INFO - Nové montážní stroje **se samocentrovacím upínacím zařízením „tulipán“ 24“**

Oznamujeme Vám, že od června 2011 jsme upravili naše nejpobulárnější výrobky. Maximální průměr disku u montážních strojů Classic, Airdraulic a Combi je nyní 24“ (zvenku a zevnitř). Upravili jsme částečně tímto směrem také názvy strojů. Nové názvy a specifikace jsou:

Obr. 2

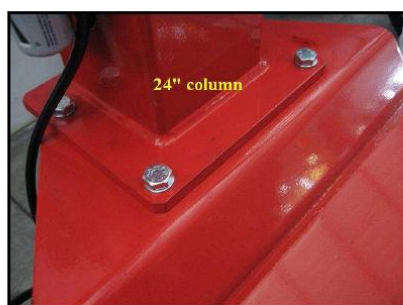
- Podložka (obj. č. **710212160**) (Obr.1, pt.1)
- Delší šroub M8x40 (obj. č. **206042**) (Obr.1 , pt.2)
- Vnější čelist (obj. č. **710291170**) (Obr.2 & Obr.3)
- Základna sloupku (obj. č. **710212080**) (Obr.4) pouze pro modely COMBI – AIRDR.

Obr. 4 – sloupek 24"

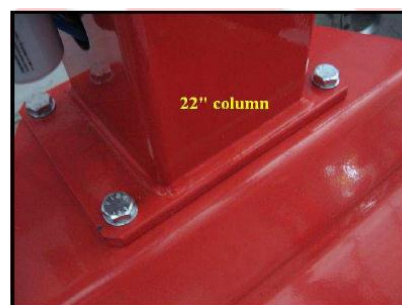
(všimněte si rozdílu oproti předchozímu 22" sloupku na obr. 5)
